Restauration du seuil naturel du lac Joseph, municipalité d'Inverness

Réponses aux questions et commentaires du ministère
du Développement durable, de l'Environnement et des Parcs

Projet de restauration du seuil naturel du lac Joseph sur le
territoire de la municipalité d'Inverness par la municipalité
régionale de comté des Érables (dossier 3211-01-061)

Novembre 2009
Q107064

Carte 1
Sections à l'étude

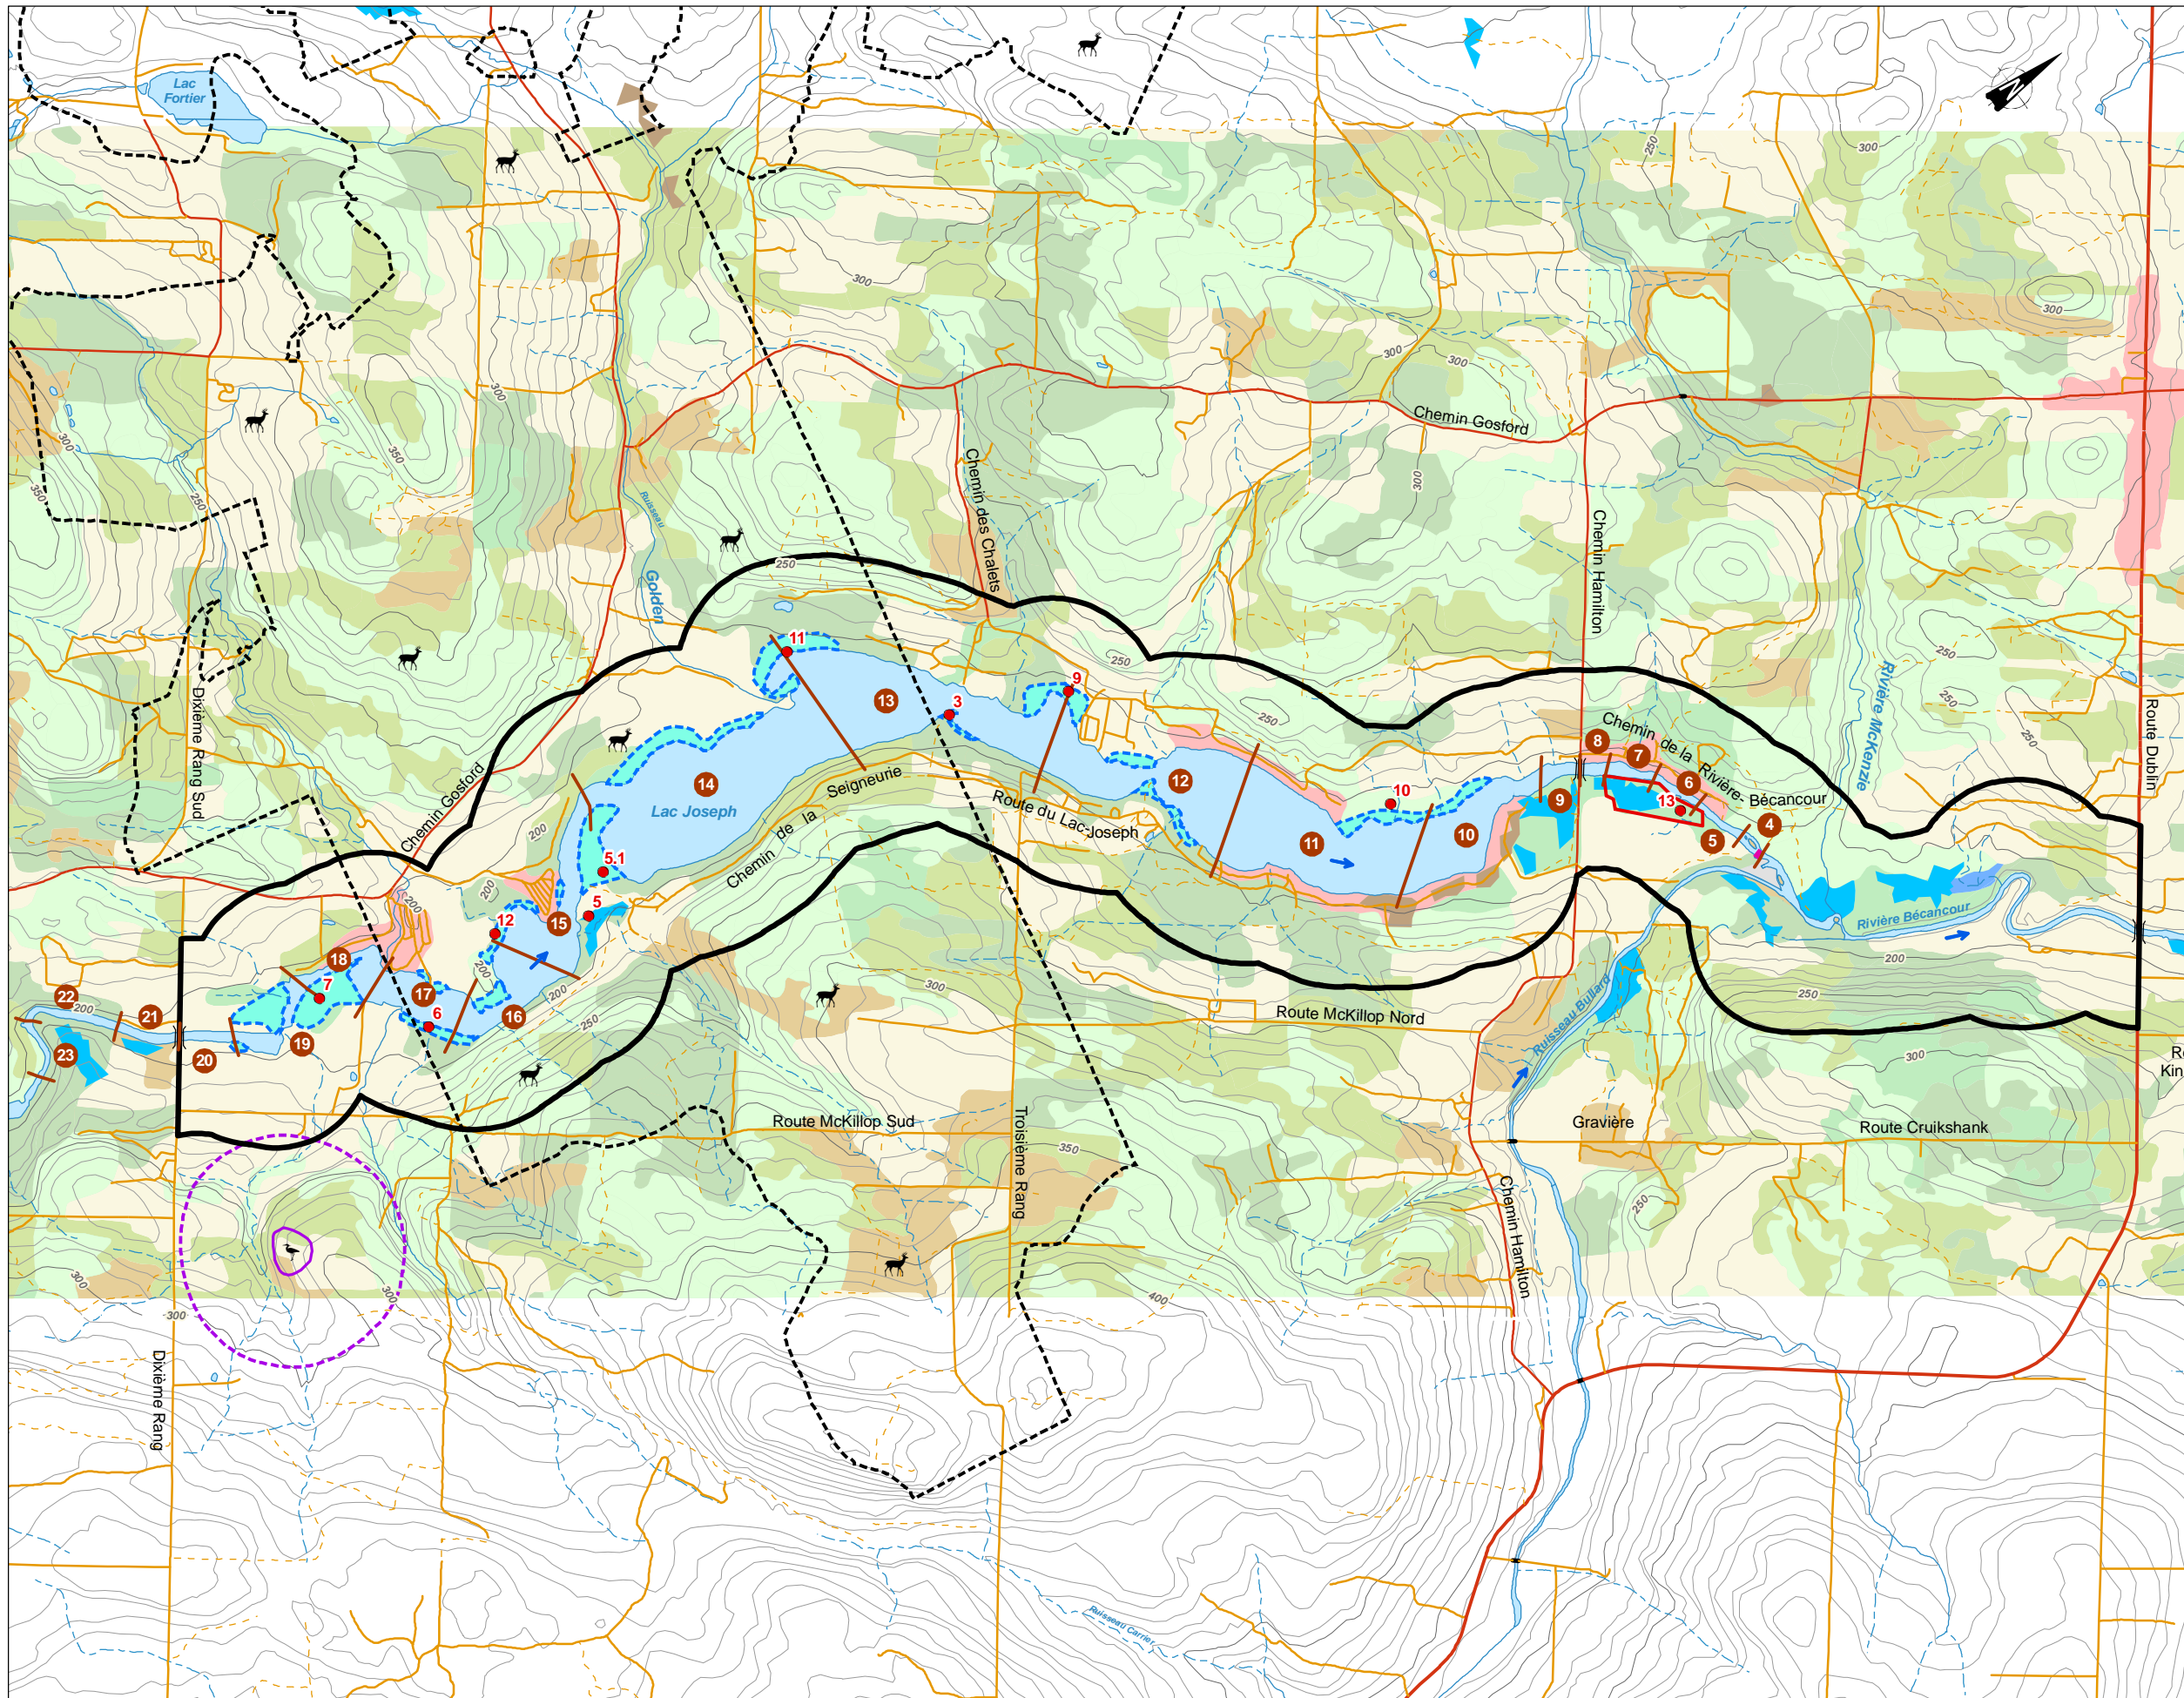
QC-11 Les informations contenues dans l'étude d'impact ne permettent pas d'identifier les milieux qui seront envoyés par le rehaussement du niveau de l'eau. L'initiateur devra fournir une carte du lac Joseph (incluant la section de la rivière Bécancour en amont du barrage) présentant la ligne d'inondation de récurrences 0-2 ans, la ligne d'étiage actuelle ainsi que la ligne d'étiage projetée. Il devra, de plus, décrire les milieux ennoyés, déterminer leurs superficies respectives et fournir une analyse sur les impacts qui en découleront (perte de milieux humides, perte de milieux agricoles, empiètement de terrains privés, etc.)

L'étude hydraulique présente une carte du lac Joseph accompagnée d'un tableau fournissant les niveaux d'eau pour les conditions hydrauliques mentionnées ci-haut. Il est à noter que l'ouvrage n'influence aucunement les conditions hydrauliques en période de crue (voir tableau de l'annexe 2 de l'étude hydraulique), donc la ligne d'inondation de récurrence 2 ans demeure inchangée par rapport aux conditions d'écoulement actuelles. En effet, lorsque le débit de la rivière Bécancour atteint une valeur de 34 m³/s au droit de l'ouvrage, ce dernier devient complètement noyé et ne contrôle plus le niveau d'eau en amont. En d'autres mots, pour des débits égaux ou supérieurs à 34 m³/s, la lame d'eau au-dessus de la crête du seuil devient suffisante pour que l'écoulement n'intercepte plus l'influence de l'ouvrage. Pour ces conditions d'écoulement spécifiques (Q > 34 m³/s), les niveaux d'eau en amont du seuil sont contrôlés par une section de la rivière située plus en aval.

En ce qui concerne la ligne d'étiage actuelle et projetée, celles-ci ont été superposées sur la carte 3 de l'étude d'impact afin d'évaluer et de décrire les superficies des milieux ennoyés par rapport aux conditions actuelles (carte 1). Seules les conditions d'écoulement correspondant au débit d'étiage 2 ans ont été documentées, puisque les superficies ennoyées maximales (condition actuelle versus condition future) sont obtenues pour ces conditions hydrauliques spécifiques. Par ailleurs, afin d'estimer les superficies ennoyées sur le domaine à l'étude, différentes hypothèses ont dû être posées. En effet, puisque la bathymétrie et la topographie locale sont connues seulement à chacune des sections relevées et que la cartographie la plus précise du secteur demeure les cartes topographiques à l'échelle 1 : 20 000 (courbes de niveau au 10 m), les positions des lignes d'eau (actuelles et projetées) ont dû être interpolées sur l'ensemble du domaine à l'étude. Il en résulte que la position des lignes d'eau entre chacune des sections relevées demeure peu précise, ce qui engendre des erreurs plus ou moins grandes sur l'estimation des superficies ennoyées sur le pourtour du lac.

Finally, an effective length has been assigned to each section based on the geometry of the water course in order to estimate the surfaces generated by the raising of water levels for a 2-year low flow discharge. Table 2 shows the surfaces affected by each section as a function of the type of environment.
